工程补充、变更图纸通知单

专业： 燃气

中国市政工程东北设计研究院有限公司				工程名称	库尔德市天然气工程
					子项名称	新华路西春街3、14、15号天然气工程
					壁挂炉间天然气管道平面布置图 壁挂炉间可燃气体报警系统平面图	
					阶段	施工图专业：燃气 比例：~ ~
					图号	燃施-A-00一燃-更
审 定	李公	校 核	崔东亮			
审 计	郭振华	设 计	成书			
项目负责人	哈源凉	制 图	成书			
专业负责人	张海罕	日 期	2024.07

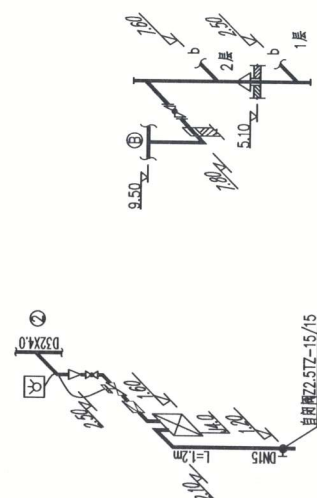
工程名称	新华路画堂春锦 13、14、15 号楼（采暖）天然气工程		
工程编号	2023-L1120	承接部门	西北分公司
建设单位	新疆南天城建（集团）股份有限公司	类 别	补充○ 变更●
原因：根据用户要求，现增加壁挂炉间 23 个，			
1. 根据用户需求，增加壁挂炉间 23 个，安装 J4 表 23 个。			
2. 变更材料表、变更附图详见材料表及附图。			
(以下无正文)			
设计变更人	周书	校核人	张海军
专业负责人	张海军	审核人	郑振华
项目负责人	哈雁冰	审定人	李政
设计单位		建设单位	
中国市政工程东北设计研究院有限公司西北分公司		(盖章)	
设计文件专用章		年 月 日	
2024 年 7 月 26 日		22(盖章)33775
